# 臨時会

## 新庁舎関連工事契約 変更1件新規2件

新庁舎関連工事場所の概要

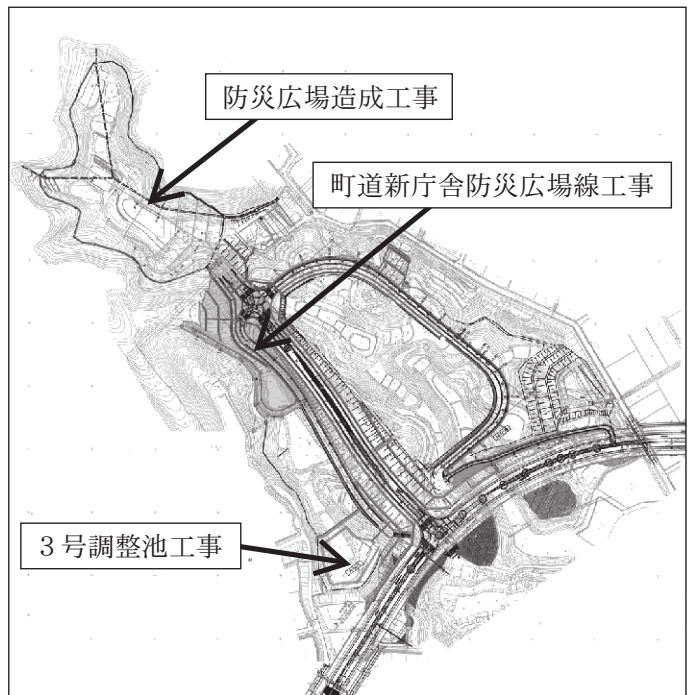
法面は、東南海地震などの震度7の揺れでも大丈夫か。

また、コンクリート擁壁部への網などの防護柵の設置は。

また、盛土部分の深さと、その工法は震度7の地震も考慮したものか。更に、途中での工法の変更はありうるのか。

種子吹付は水分を地下に浸透させるので、将来、イノシシなどの被害も予想されるが、それらの考慮も必要ではないか。

震度や土工が滑る可能性などについて事前検討した設計となっている。

また、コンクリート擁壁部は、簡易吹付法枠工とし、法枠の中は種子吹付をするため、防護柵は設置しない。

また、盛土部分の高さは約5mとなっている。工法は、固い土等を約30cmから50cmぐらいを敷き詰め、後、転圧をする標準的な工法を採用している。工法的な変更等は、現場の状況等によって出てくると考えるが、基本的にはこの工法でやっている。

現段階では、防護柵の設置等は考えていないが、現場等、再度精査して変更が必要であれば検討する。
